Volgende opmerkingen werden door de leden van de milieuraad gemaakt op de ontwerptekst van **RUP Cantecroy**:

RUP CANTECROY

VERSLAG TOELICHTING ADVIESRADEN RUP CANTECROY

RUP CANTECROY

Kaart 10

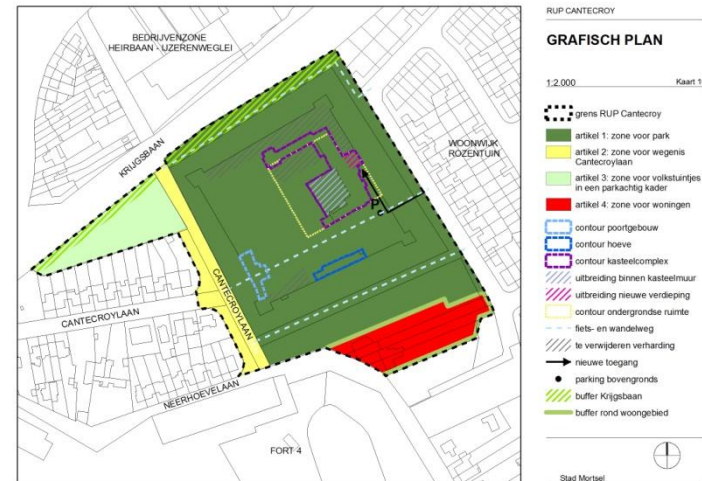
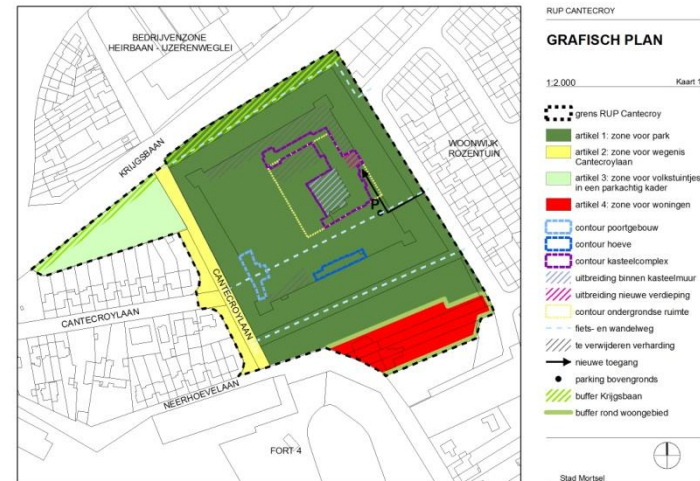
- Verschil in aanduiding tussen de zonevrije woningen in rup Koude Beek en rup Cantecroy. In rup Koude Beek worden enkel de effectieve bouwvolumes ingekleurd. In rup Cantecroy het volledige perceel. → graag uniform; enkel bouwzone inkleuren is duidelijker dan gans perceel in te kleuren en via de voorschriften de bebouwing te beperken.

-Er wordt terecht gewezen op het verschil in aanduiding tussen de zonevreemde woningen in rup Koude Beek en rup Cantecroy. In rup Koude Beek worden enkel de effectieve bouwvolumes ingekleurd. In rup Cantecroy het volledige perceel. Dit punt wordt onderzocht en afgestemd op elkaar. Er zal geopteerd worden om de leesbaarheid te verduidelijken, de visie blijft hetzelfde.
